日本原燃株式会社	
資料番号	遮蔽 01 <u>R 1</u>
提出年月日	<u>令和 3 年 10 月 14 日</u>

設工認に係る補足説明資料

遮蔽設計の基本方針に関する

MOX 燃料加工建屋に係る既認可からの変更点について

第 3.1.1-1 図 排気筒の位置変更

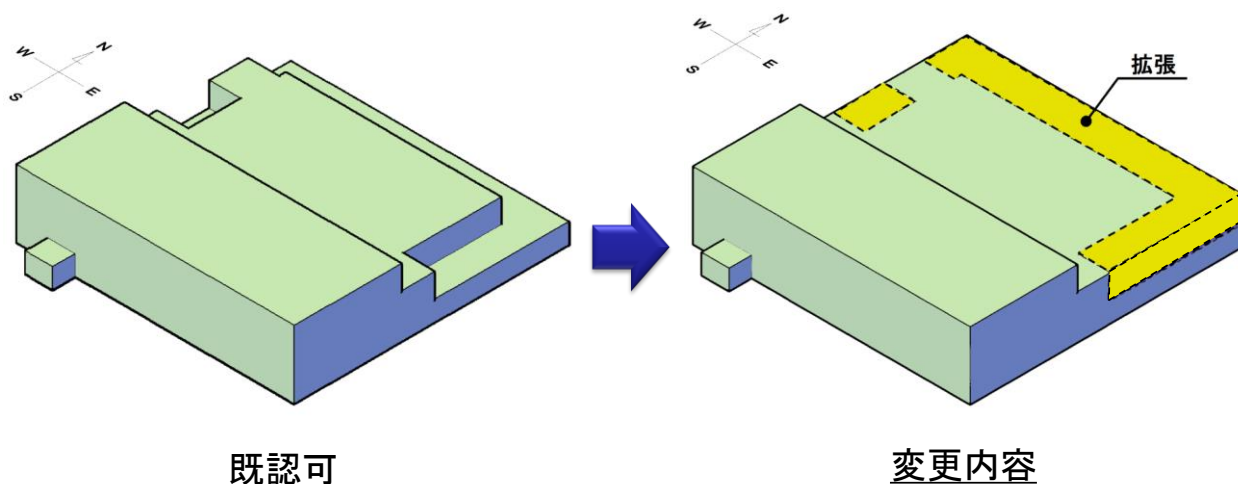
燃料加工建屋に支持される排気筒は、燃料加工建屋北西側外壁面に設置していたが、約70m東へ移動させ、北東側外壁面に設置する変更を行う。

また、排気筒の高さについては、25mから20mに変更する。

既認可の設計では、排気筒につながる気中ダクトが貯蔵容器搬送用洞道の上部を通過していたため、貯蔵容器搬送用洞道の工事と気中ダクト及び排気筒の工事を独立して行うために、設置位置を気中ダクトが貯蔵容器搬送用洞道の上部を通過しない北東側に変更した。

高さについては、万一転倒した場合であっても再処理施設のウラン・プルトニウム混合酸化物貯蔵建屋に波及的影響を及ぼさないようにするために、既認可より5m低くした。

排気筒は線源となる核燃料物質を取り扱う設備・機器ではないことから、本変更による線源の情報の変更はなく、評価への影響はない。

排気筒は遮蔽設備ではないため、本変更による遮蔽体の情報の変更はなく、評価への影響はない。

線源となる核燃料物質を取り扱う設備・機器に排気筒が該当しないこと及び排気筒は遮蔽設計上の評価点ではないことから、本変更による遮蔽評価に用いる距離の情報に変更はなく、評価への影響はない。

排気筒の移動によって遮蔽設計の基準となる線量率は変わらないため、評価への影響はない。
